Commissione Tecnica PNRR-PNIEC

Parere n. 64 del 06/10/2022

Progetto	<p><i>Istruttoria Valutazione Impatto Ambientale</i></p> <p>Progetto di un impianto agrovoltaico denominato "Cluster Lopez", delle opere ed infrastrutture connesse, sito nei comuni di Brindisi (BR) e Mesagne (BR), con potenza nominale pari a 30 MW e potenza di picco pari a 34,63992 MW</p> <p>ID_VIP: 7636</p>
Proponente	Luminora Lopez S.r.l.

Figura 5 – Lotto LP_5: rappresentazione planimetrica di progetto e Localizzazione dell'edificio attualmente presente in LP_5: localizzazione (a), vista di dettaglio (a') punto di ripresa Panoramio (b) e ripresa da Panoramio (b') - Elaborazione della Commissione

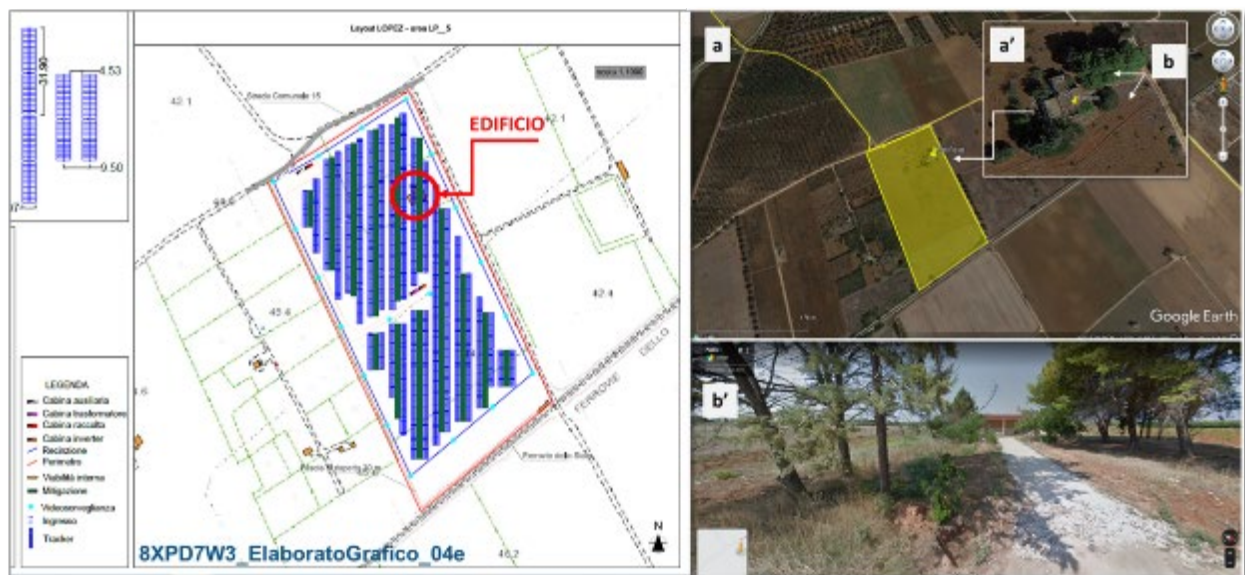
Il Proponente, in merito all'edificio localizzato in LP_5 e che negli elaborati di progetto risulta interessato dall'installazione delle file di pannelli (Figura 5, 5a, 5b) specifica¹³ che tale fabbricato è fatiscente (Categoria Catastale F/2¹⁴) e sarà oggetto di demolizione a cura del proprietario come riportato nel contratto preliminare di compravendita; pertanto, nella definizione del layout d'impianto, non si è tenuto conto della presenza di tale fabbricato.
